NOTA TÉCNICA N ° 24/2019

Ref: PAAF 0024.19.001761-6

1. **Objeto:** Biquinha
2. **Endereço:** Rua dos Expedicionários s/n°
3. **Município:** Bom Despacho
4. **Proteção existente:** Tombamento Municipal
5. **Objetivo:** Análise do estado de conservação e das intervenções realizadas
6. **Considerações preliminares:**

Figura 01 - Escada que recebeu manutenção mas não teve o acabamento finalizado. Nos fundos, árvore que deve receber iluminação sob a copa no período noturno.

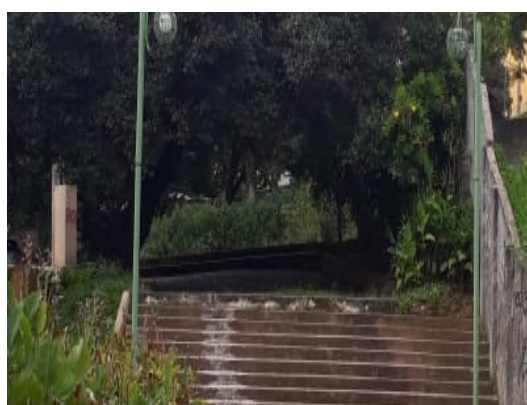
Figura 02 - Pichações.

Figura 03 - Canteiros desprovidos de vegetação e sujeiras aderidas no piso cerâmico.

Figura 04 - Poste danificado e sem lâmpada.

Figura 05 - Gramado em bom estado. Piso cerâmico com trinca e vegetação invasora.

Figura 06 - Falhas na vegetação rasteira e muro sem pintura.

Figura 07 - Falhas na vegetação rasteira e gramado sem poda.

Figura 08 - Fonte que necessita de intervenções de restauro.

<p>ferragens, que estão expostas às intempéries e infiltrações, devendo ocorrer ações de manutenção. .</p> <ul style="list-style-type: none"> • Constatamos que foram feitos murais de grafite e pintura recente mas ainda há locais sem pintura e com pichações. Recomenda-se a pintura dos pontos faltantes e que as pichações sejam apagadas assim que constatada a sua ocorrência. • A água da bica foi analisada pela Copasa e o resultado de análise bacteriológica apresentou contaminação por coliformes fecais. Com isso, deverão ser realizadas vistorias no entorno para verificar o motivo da contaminação da água. Até a solução definitiva, a água da biquinha deverá ser tratada. • As escadas e rampas de acesso à Fonte estão em regular estado de conservação e contam com desgastes devido ao uso, falta de manutenção e presença de microrganismos. Algumas trincas percorrem o piso cerâmico, podendo apontar para possíveis recalques na estrutura. Trincas da escada foram seladas mas a escada não recebeu pintura. Há sujidades aderidas no revestimento cerâmico. Portanto, é necessário realizar a manutenção da pavimentação prevendo substituição das peças danificadas, realizar a pintura e limpeza.
